女川原子力発電所第2号機 工事計画審査資料	
資料番号	O2-他-F-19-0037_改3
提出年月日	2021年 8月 16日

女川原子力発電所第2号機 メカニカルスナッバの耐震評価について (指摘事項に対する回答)

2021年8月16日
東北電力株式会社

【構造部材の強度評価として個別に部品を応力評価することとした理由(2/2)】

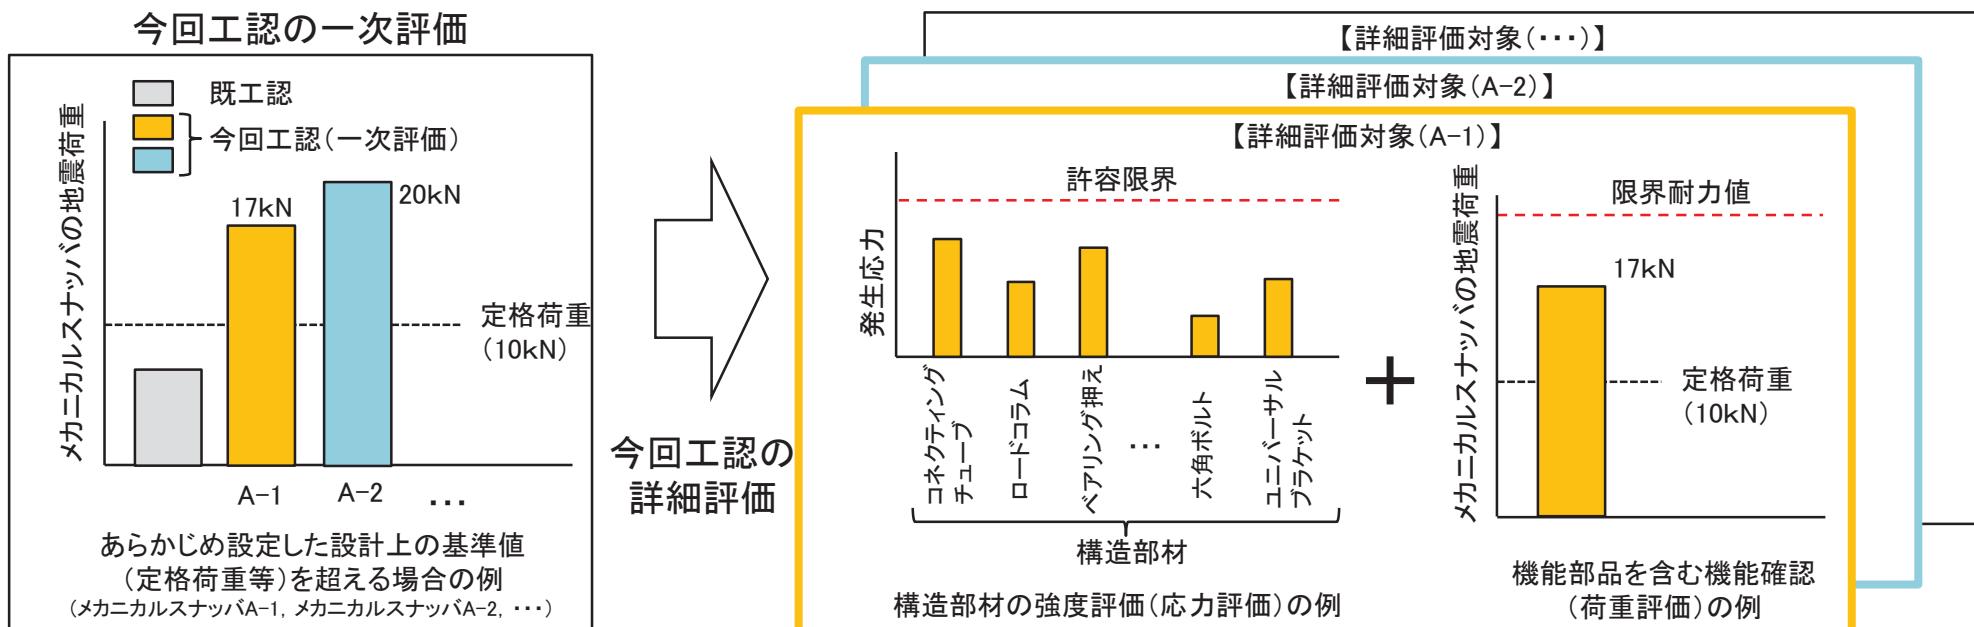
- 今回工認のメカニカルスナッパの耐震評価では、既工認同様の一次評価を実施し、地震荷重があらかじめ設定した設計上の基準値を超える場合、あらかじめ設定した設計上の基準値に余裕があることから、JEAG4601及び既往知見も踏まえ、詳細評価として構造部材の強度評価(個別に部品を応力評価)及び機能部品を含む機能確認を実施する方針である。
- 詳細評価の手法は、構造部材の線形応答に基づく強度評価であり、地震荷重がメカニカルスナッパの軸方向のみに入力される。このため、同一型式における各構造部材間の発生応力の割合は、地震荷重の大小によらず同じ比率となり、同一型式の最小裕度部品は同じである。
- これを踏まえると、構造部材の強度評価として個別に部品を応力評価する手法【手法A: 今回工認で採用】に加えて、最小裕度部品に対する許容荷重を新たに設定して荷重評価する手法【手法B】の採用も可能であるため、今回工認の詳細評価の手法として【手法A】を採用することとした理由を問われたもの。

- 機器・配管系の耐震設計では、JEAG4601・補-1984「原子力発電所耐震設計技術指針 重要度分類・許容応力編」に示された許容応力状態、応力分類及び許容限界を踏まえて、地震荷重による評価対象設備(容器、管、ポンプ等)の構造部材の発生応力が許容限界内であることを確認する評価を基本としている。
- 既工認のメカニカルスナッバの耐震設計では、メカニカルスナッバが標準化された製品で評価対象数も多いことから、評価作業の合理化のため、あらかじめ設定した設計上の基準値(定格荷重等)*による荷重評価としていたが、今回工認では一部のメカニカルスナッバの地震荷重があらかじめ設定した設計上の基準値を上回ることから詳細評価が必要となった。
- これに対して今回工認で詳細評価対象となった全てのメカニカルスナッバの構造部材の強度評価として個別に部品を応力評価することとした理由は、**詳細評価の対象数がメカニカルスナッバ全体(約500台)の一割程度(49台)であり、評価作業が膨大とならないため**である。

【メカニカルスナッバの試験結果に対するばらつきの検討(1/7)】

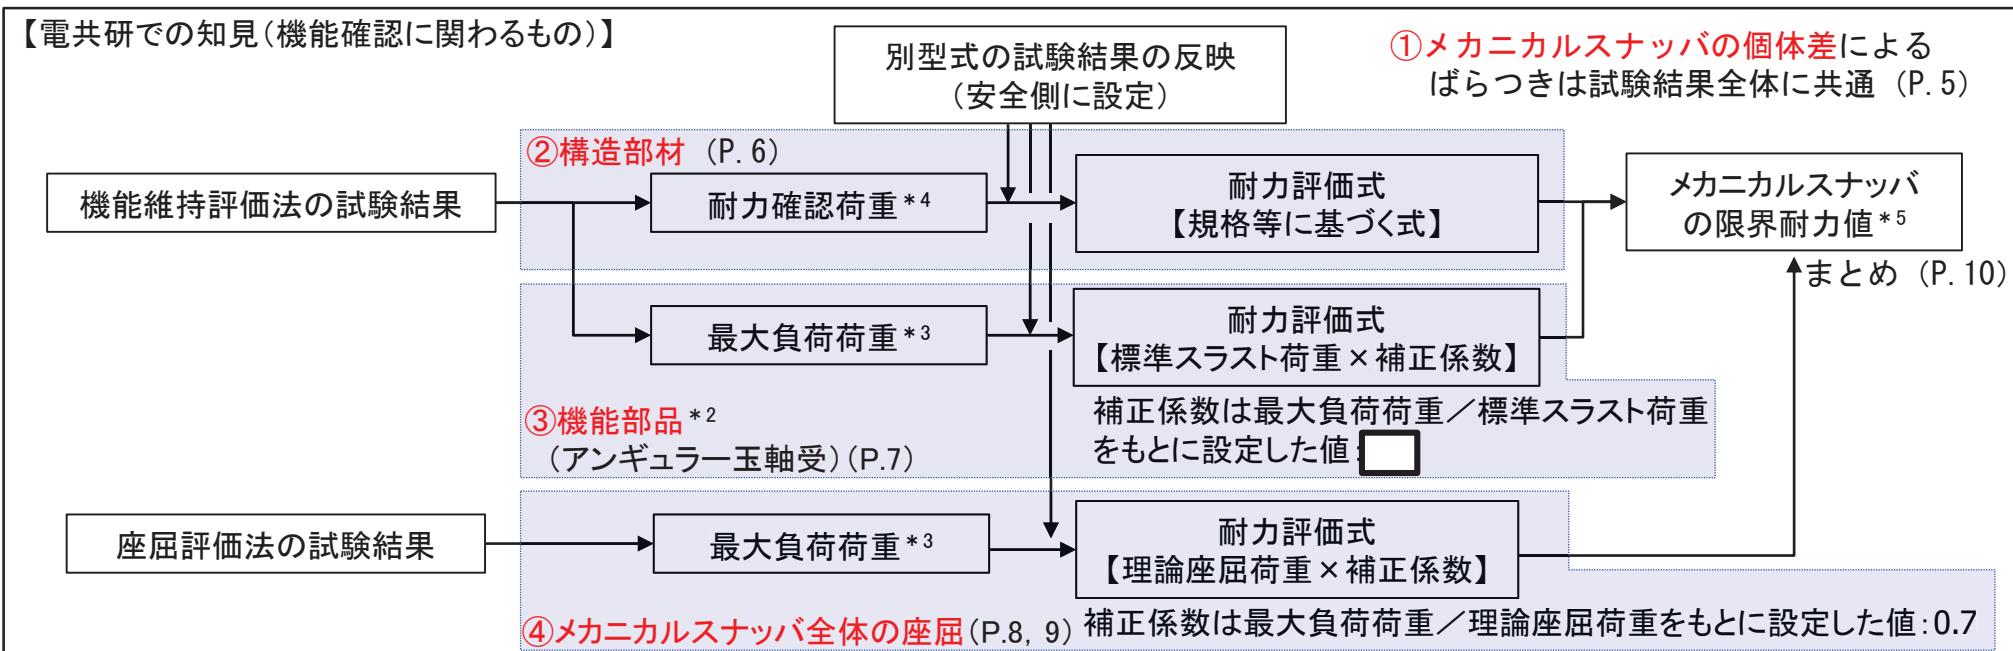
実施日	指摘事項
2021年6月1日 第979回審査会合	<p>①. メカニカルスナッパにおける耐震評価手法として、個別に部品を評価する方法とは別に、一次評価と同様に標準荷重を新たに設定する方法も考えられるが、前者の方法を採用する理由について説明すること。</p> <p>②. メカニカルスナッパの破壊試験を踏まえた機能維持評価法及び座屈評価法について、試験結果のばらつきの考え方を整理して説明すること。</p>

- 今回工認のメカニカルスナッバの詳細評価における機能部品を含む機能確認(荷重評価)では、電共研^{*1}での知見(試験結果)を踏まえて、メカニカルスナッバの限界耐力値を設定している。
- 電共研での知見は、試験結果を踏まえて、構造部材及び機能部品(アンギュラー玉軸受)の機能維持評価法に係る耐力評価式、メカニカルスナッバ全体の座屈評価法に係る耐力評価式を検討している。
- これに対して、以下に着目して試験結果に対するばらつきの考え方を整理する。
 - ① メカニカルスナッバの個体差
 - ② 構造部材の耐力評価式による限界耐力値の設定方法
 - ③ 機能部品(アンギュラー玉軸受)の耐力評価式における補正係数
 - ④ メカニカルスナッバ全体の座屈の耐力評価式における補正係数
